**MINISTÈRE
DE LA TRANSITION
ÉCOLOGIQUE**

**Conseil Général de l'Environnement
et du Développement Durable**

**Avis délibéré
de la Mission régionale d'autorité environnementale
Provence-Alpes-Côte d'Azur
sur le projet de centre de valorisation de déchets non
dangereux à Mandelieu-la-Napoule (06)**

**N° MRAe
2022APPACA13/3047**

Figure 3: Emprise de l'installation et des aménagements
(source : p. 165 du volet naturel de l'étude d'impact)

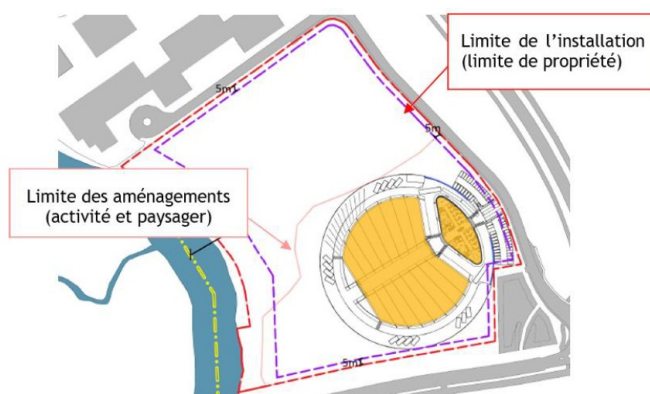
La MRAe relève que l'étude d'impact n'intègre pas la canalisation de rejet des eaux pluviales qui fait pourtant partie intégrante des installations et, à ce titre, entre dans le périmètre du projet de centre de valorisation de déchets non dangereux au titre de l'article L122-1 du code de l'environnement⁴. Il convient donc, afin d'analyser les impacts du projet dans leur globalité, de préciser le tracé de la canalisation et les modalités de réalisation des travaux correspondants, d'en évaluer les impacts et de définir les mesures d'évitement, de réduction voire de compensation (ERC) correspondantes.

La MRAe recommande de revoir le périmètre du projet en intégrant, dans l'étude d'impact, la canalisation de rejet des eaux pluviales (tracé et nature des travaux) et de compléter l'analyse des incidences et les mesures ERC en conséquence.

Figure 5: Carte de superposition du projet (OLD incluses) et des enjeux de biodiversité (source : p.123 de l'étude d'impact)

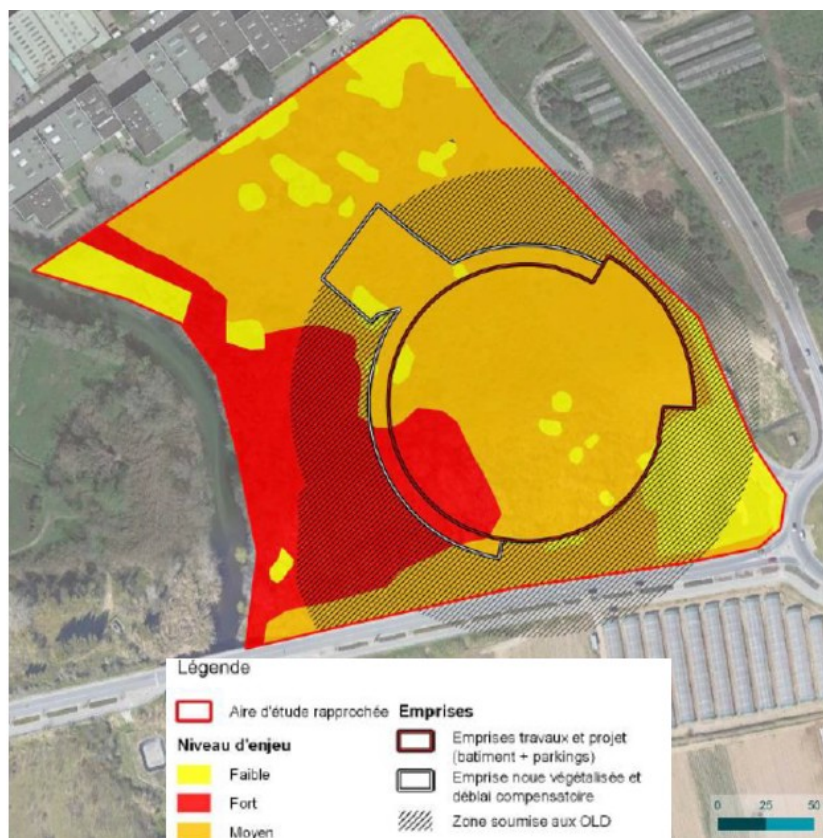
L'étude d'impact ne contient aucun élément relatif aux impacts bruts du projet. Ces derniers sont uniquement traités dans le volet naturel de l'étude d'impact (en annexe 2.4) qui les décrit et les caractérise. Ils consistent en la perturbation ou la destruction des espèces et de leur habitat naturel. Le projet, obligations légales de débroussaillage incluses, induit la destruction de 0,93 ha de ripisylve.

La MRAe constate que le projet global s'implante en partie sur la zone à enjeux forts.

La MRAe constate l'absence de qualification des niveaux d'impact (faible, moyen ou fort) en relation avec les enjeux identifiés dans l'état initial, ce qui ne permet pas de comprendre comment le niveau d'impact résiduel (après application des mesures de réduction) a été défini dans la suite de l'étude d'impact.

La MRAe recommande de qualifier le niveau des impacts bruts du projet.
